WZP.271.1.2023.E

*„Budowa, przebudowa oraz zmiana sposobu użytkowania obiektów Zajezdni Tramwajowej przy ul. Toruńskiej 278 w Bydgoszczy – Etap 1” - WZP.271.1.2023.E*

Działając na podstawie art. 135 ust. 6 ustawy z dnia 29 stycznia 2004r. Prawo zamówień publicznych (*dalej uPzp, tekst jedn. Dz.U. z 2022r., poz. 1710 ze zm.*), udziela się odpowiedzi na następujące pytania (Uwaga: numeracja pytań /np. brak po pytaniu nr 4 pytania nr 5/ nie wynika z błędu Zamawiającego – jest związana z kolejnością wpływania pytań do Zamawiającego, a na brakujące pytania zostały udzielone odpowiedzi bądź zostaną udzielone w późniejszym terminie):

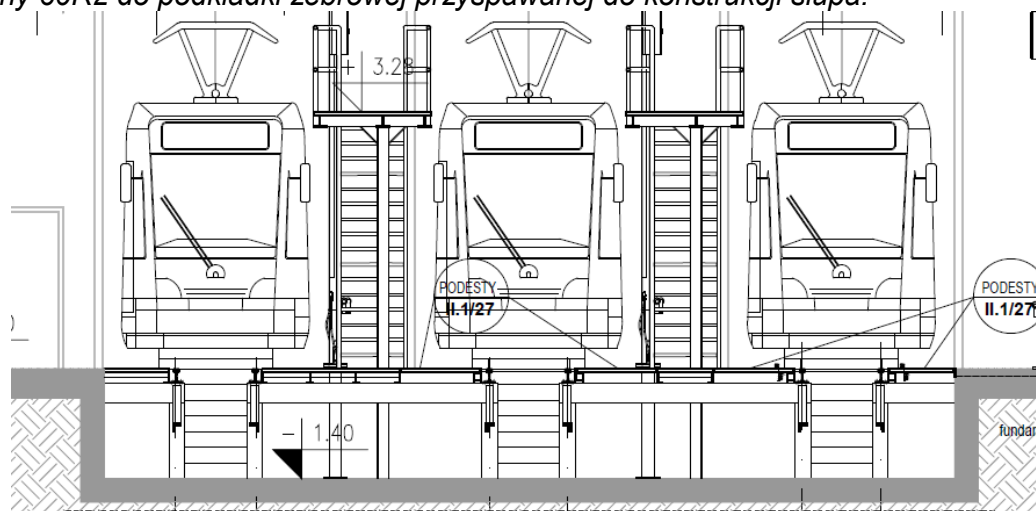
Wg opisu technicznego PW branża IV.2 Tory wewnętrzne, przedstawione zostały typy mocowań w zależności od konstrukcji:

a) Mocowania szyn w konstrukcji żelbetowej z wykorzystaniem szyn kolejowych 60E1. Mocowanie polega na przyspawaniu podkładki żebrowej, skróconej do długości 27,5cm (bez otworów na kotwy) do wtopionych w konstrukcję żelbetową elementów stalowych (zgodnie z branżą „konstrukcja”).

b) Mocowanie szyn na płycie żelbetowej. Mocowanie polega na wypełnieniu masą poliuretanową chemoutwardzalną kanału w płycie żelbetowej (szyny 60R2)

c) Mocowanie szyn na słupie stalowym. Rozwiązanie mocowania szyn na słupie zostało szczegółowo opisane w opracowaniu „Konstrukcja”. Mocowanie polega na zamocowaniu szyny 60R2 do podkładki żebrowej przyspawanej do konstrukcji słupa.

Prosimy o informację który typ mocowania szyn zastosowano na kanałach na hali 3 w torach 25, 26 i 27 wg PW II.1 BUDYNEK ZAJEZDNI 3 rysunek II.1\_8 jak również wg PW III.1 Budynek zajezdni 3, rysunek III.K1\_38.

W ramach zadania nie podlegają przebudowie tory nr 25, 26 i 27 w hali 3 zgodnie z rysunkiem1 projektu wykonawczego IV.2 tory wewnętrzne.

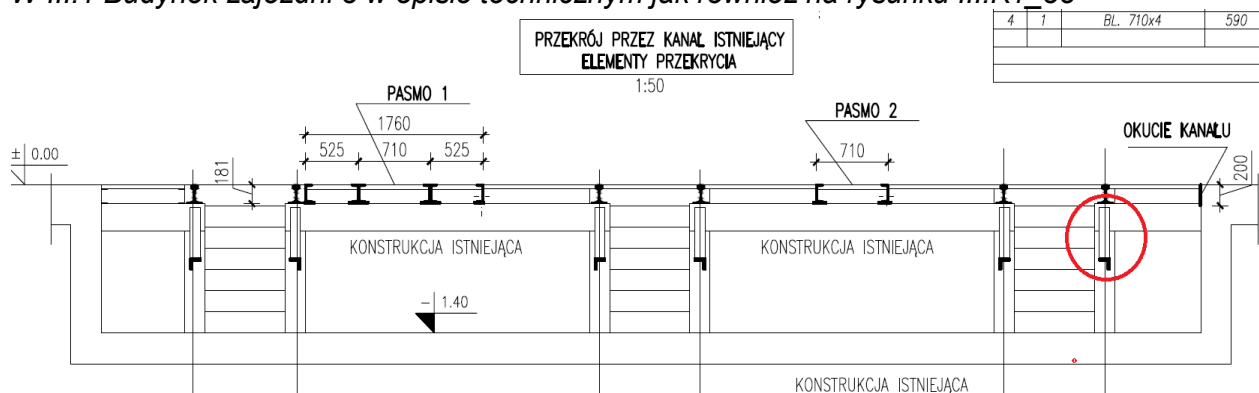
W PW III.1 Budynek zajezdni 3 w opisie technicznym jak również na rysunku III.K1\_38

nie przewiduje się w kanałach w osiach F-G/7-20 na hali 3 w torach 25, 26 i 27 żadnych robót za wyjątkiem tego, że istniejące kanały należy przekryć pokrywami pełnymi i okucie kanału. Z uwagi na to, że podczas wizji lokalnej nie zostaliśmy wpuszczeni na halę 3 (z wyjaśnieniem, że jest poza zakresem) nie znamy stanu istniejącego kanałów a w szczególności obecnego

sposobu mocowania szyn do kanału prosimy o załączenie do dokumentacji zdjęć stanu istniejącego z uwzględnieniem szczegółów mocowania szyn do kanału.

W ramach zadania nie podlegają przebudowie tory nr 25, 26 i 27 w hali 3 zgodnie z rysunkiem1 projektu wykonawczego IV.2 tory wewnętrzne.

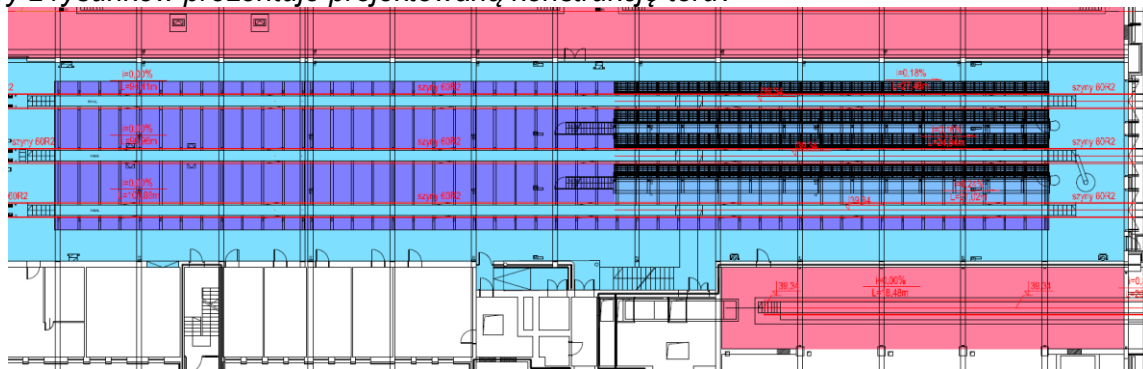
Na rysunku PW branża IV.2 Tory wewnętrzne rysunku 01 Plan hali 3 (fragment niżej) oznaczono zakres robót torowych w torach 25, 26 i 27 na kanałach z opisem zastosowania szyn 60R2. W rysunku przekroju poprzecznego (poprzednie pytanie) wrysowano szynę 60E1. Który z rysunków prezentuje projektowaną konstrukcję toru?

Odpowiedź . W ramach zadania nie podlegają przebudowie tory nr 25, 26 i 27 w hali 3 zgodnie z rysunkiem1 projektu wykonawczego IV.2 tory wewnętrzne.

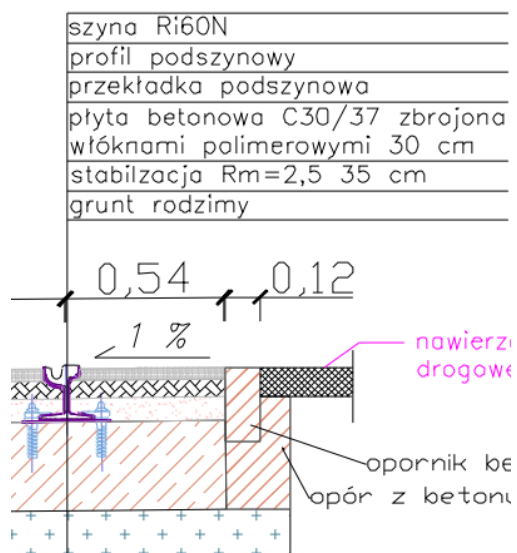
Według projektu wykonawczego pod profilem podszynowym należy zastosować dodatkowo przekładkę podszynową. Wnosimy o dopuszczenie zabudowy szyn w rozwiązaniu systemowym profili szynowych bez przekładki podszynowej.

**Odpowiedź:**  
Zamawiający nie wyraża zgody.

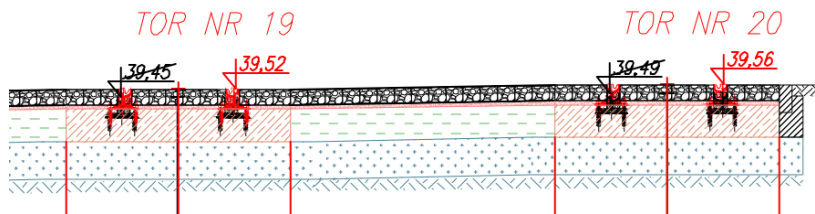
Wnosimy o uzupełnienie projektu wykonawczego branży torowej o przekrój konstrukcyjny międzytorza dla torów nr 1-20 z podaniem materiałów i grubości poszczególnych warstw. Dokumentacja drogowa i torowa nie zawierają informacji na temat konstrukcji międzytorza.

**Odpowiedź:**  
Opis zawarty w części V Arkusz V.D/8.
